项目名称	汇德大厦景观施工图A版	
子项名称	B8-03 LP-6-02 通风井二底平面图	
修改人		项目负责人
校对		校对人
审核人		审核人
出图章:	出图日期	版本号
	2019年 12月 09日	03/20
		YL-08

应甲方要求,依据最新景观方案设计,现调整通风井二详图及新增人防出入口廊架一图纸,夹胶玻璃调整为8+1.14PVB+8夹胶玻璃,变更如下:

深圳市万漪环境艺术设计有限公司
设计变更附图

项目名称	汇德大厦景观施工图A版																		
子项名称	B6-07 UD-6.02.4 通风井立面图四/通风井剖面图																		
修改人					项目 负责人					校 对 人					审 核 人				
出图章:																编 号	YL-08		
出图日期																2019年 12月 09日	版 次	07/20

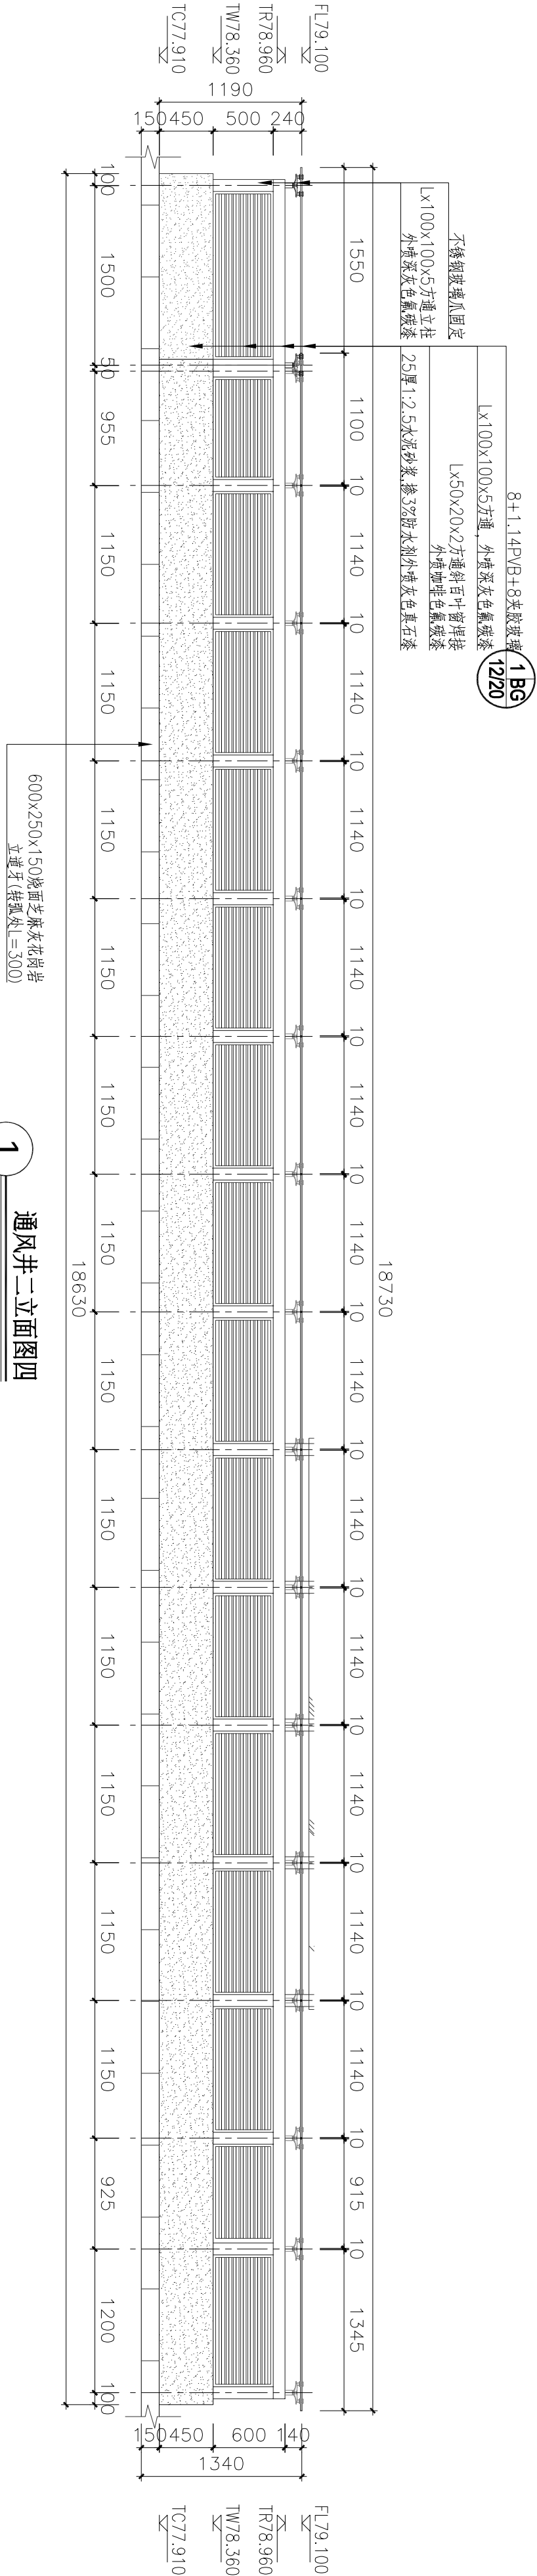
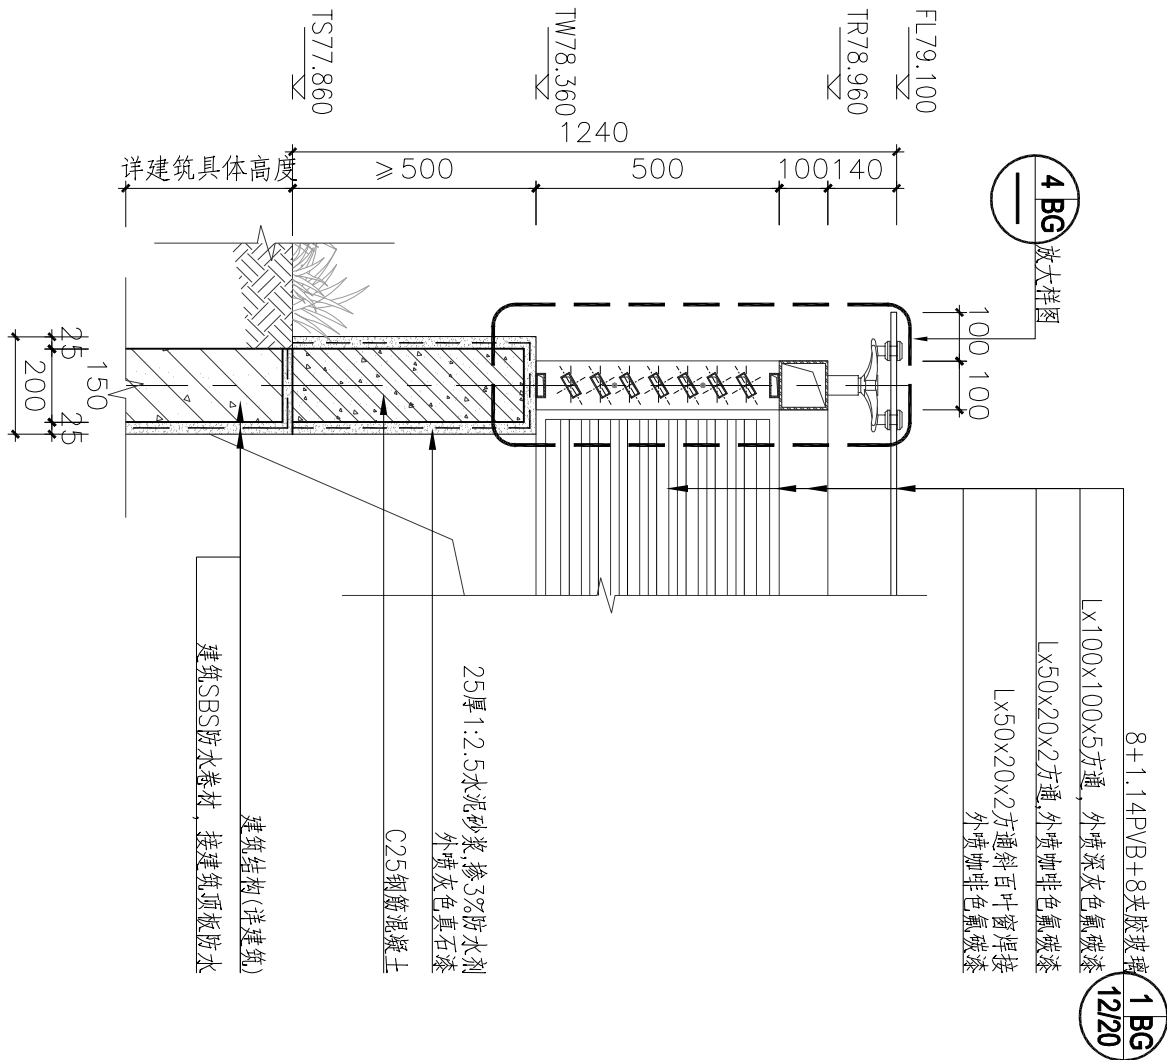
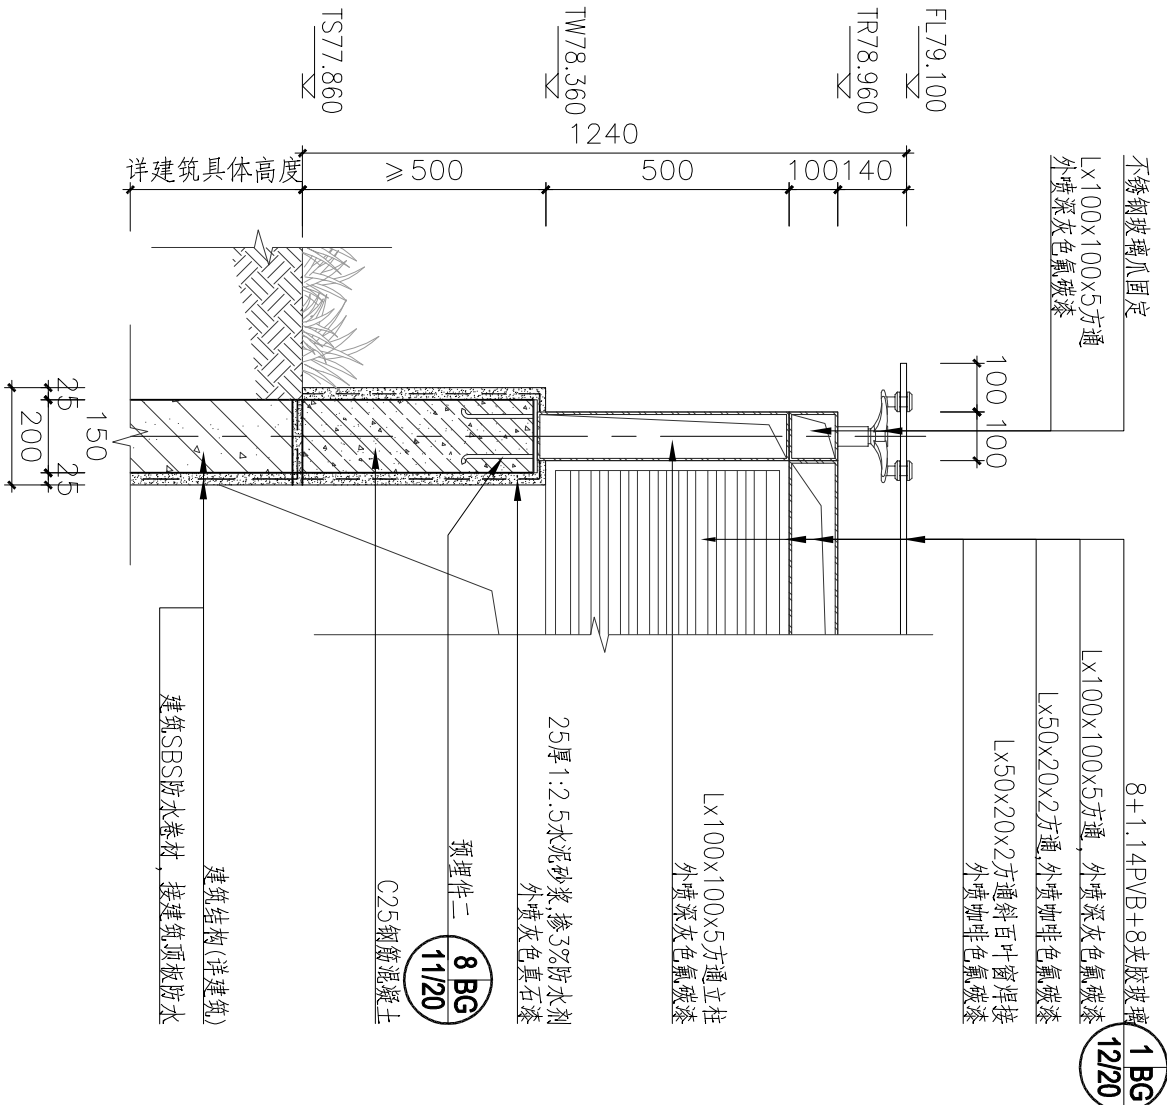
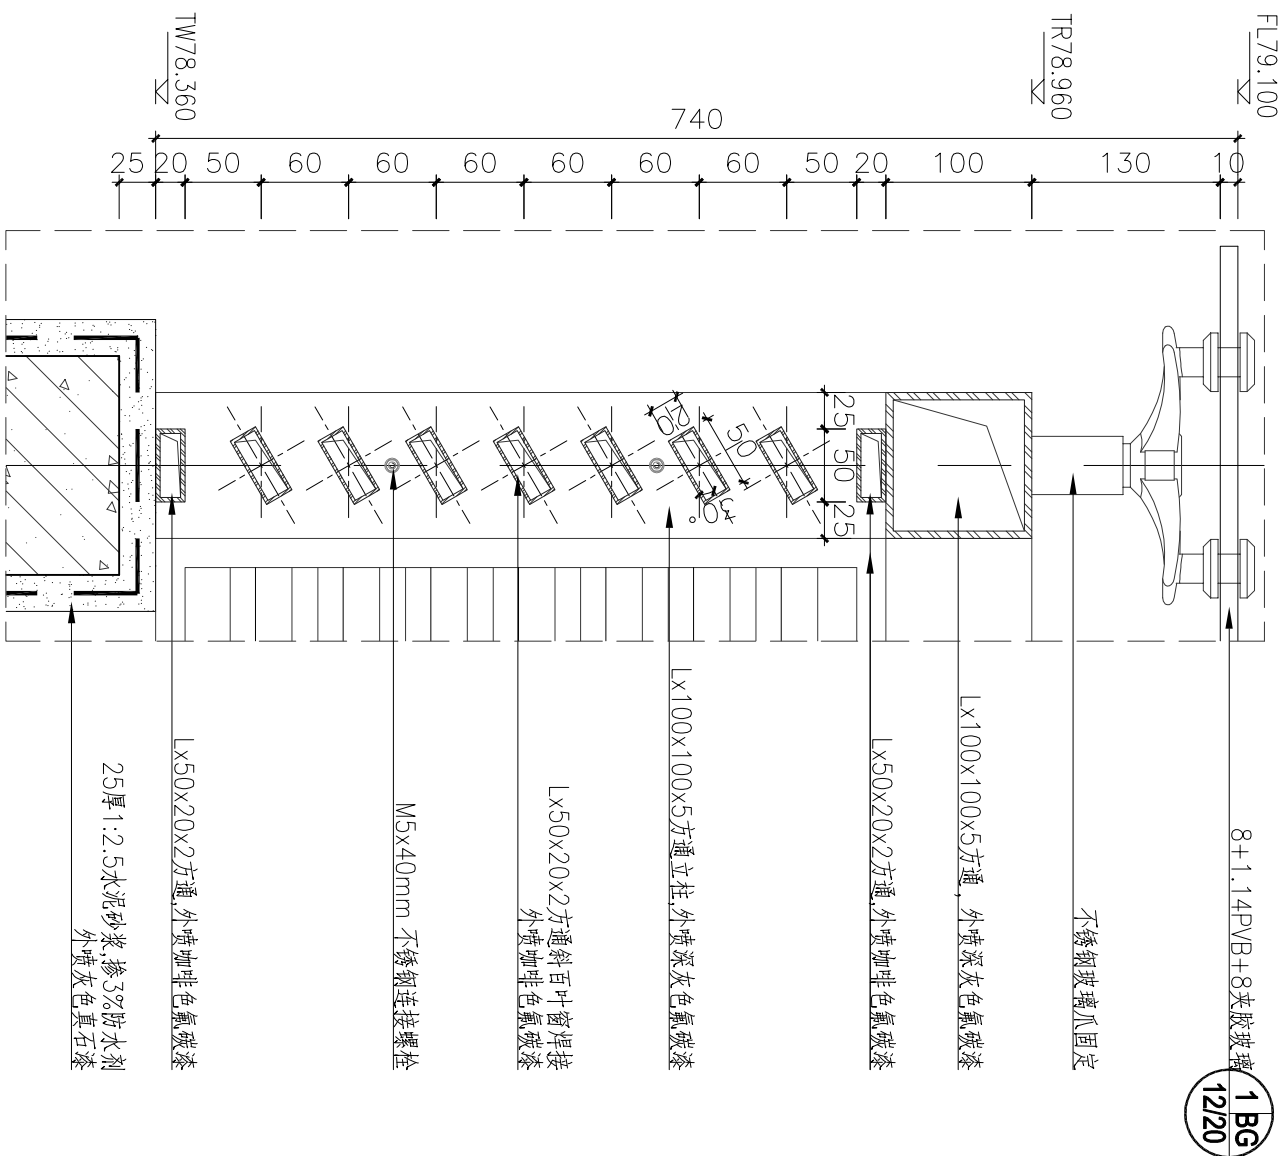
应用方要求，依据最新景观方案设计，现调整通风井二详图及新增A、防出入口廊架一图纸，关联玻璃调整为8+1.14PVB+8夹胶玻璃，变更如下：

项目名称	汇德大厦景观施工图A版	
	子项名称	
B6-08 新增人防出入口廊架一柱位龙骨平面图		修改人
项目 负责人		校对人
审核人		出图章：
出图日期		编号
2019年12月09日		版次
		YL-08
		08/20

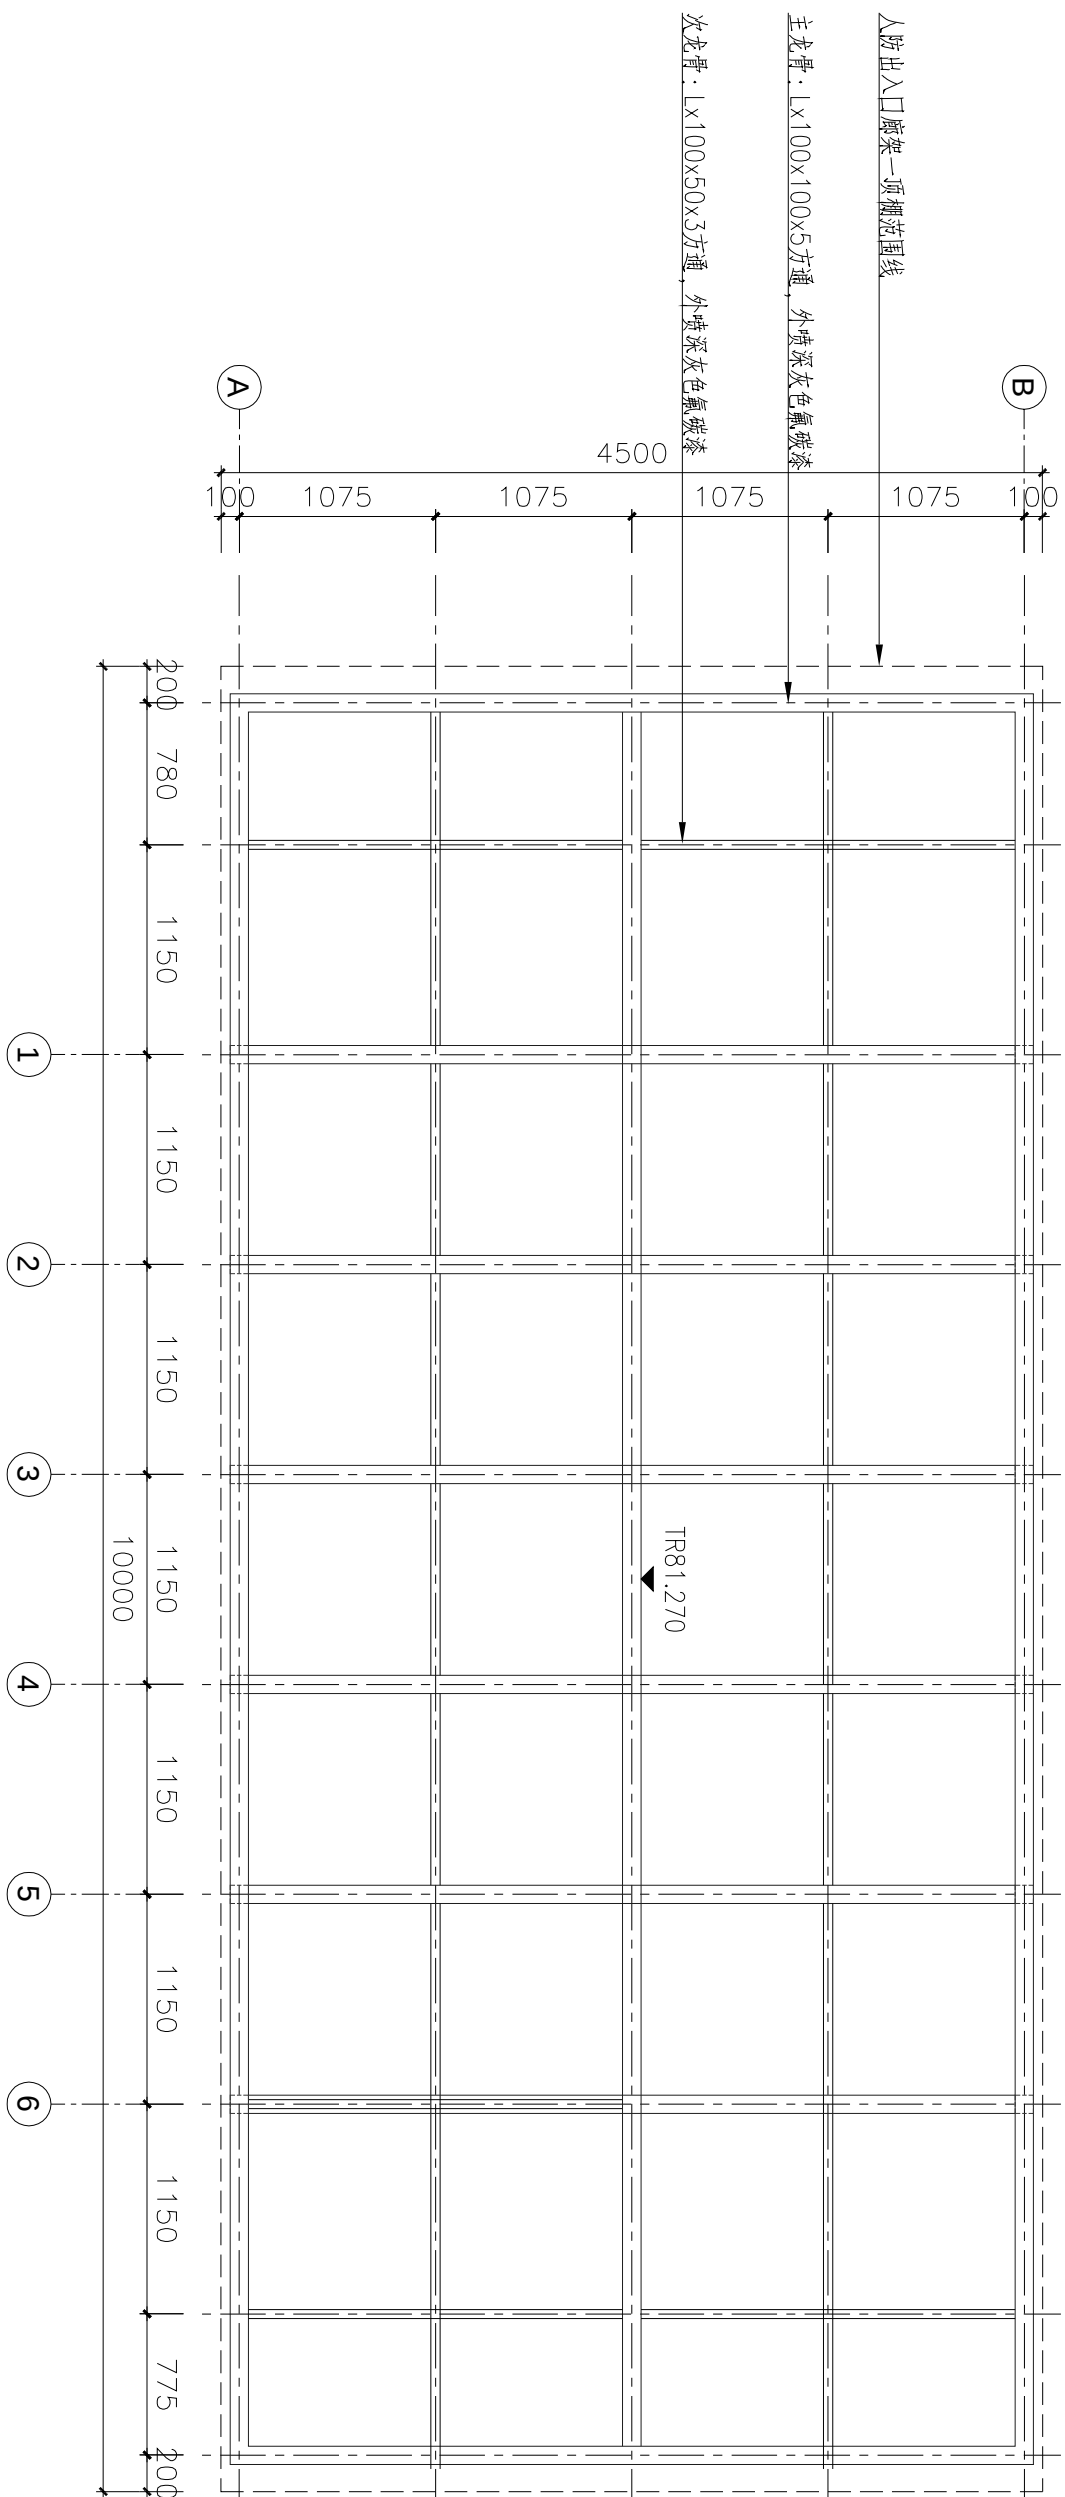
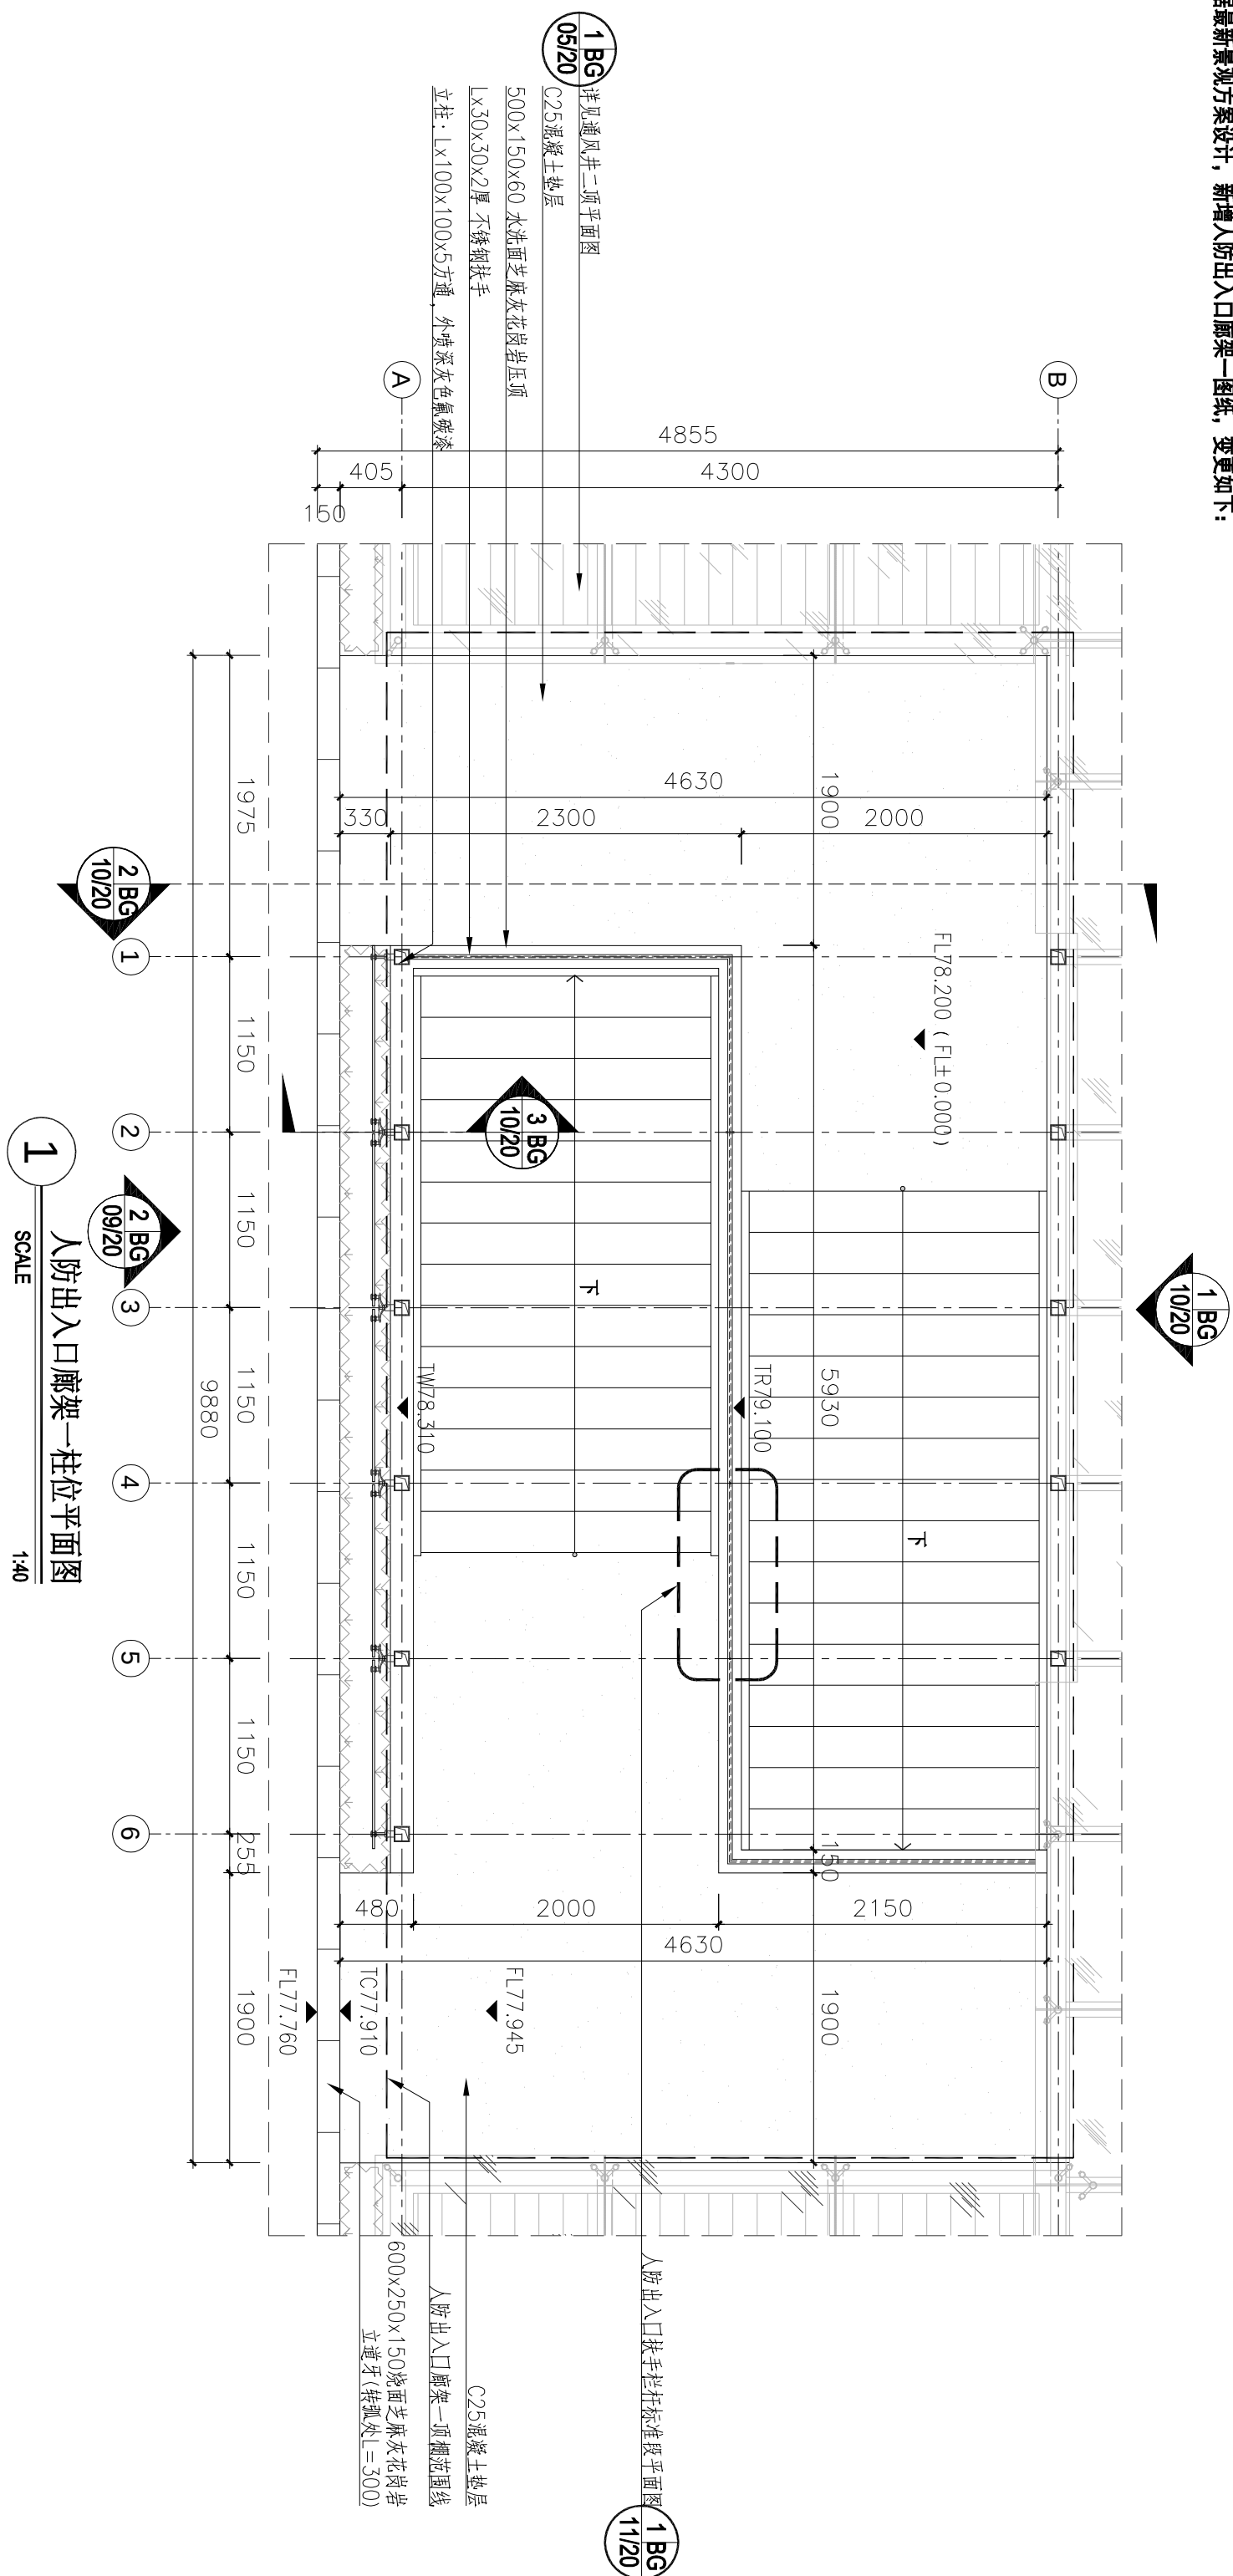
应甲方要求,依据最新景观方案设计,新增人防出入口廊架一图纸,变更如下:
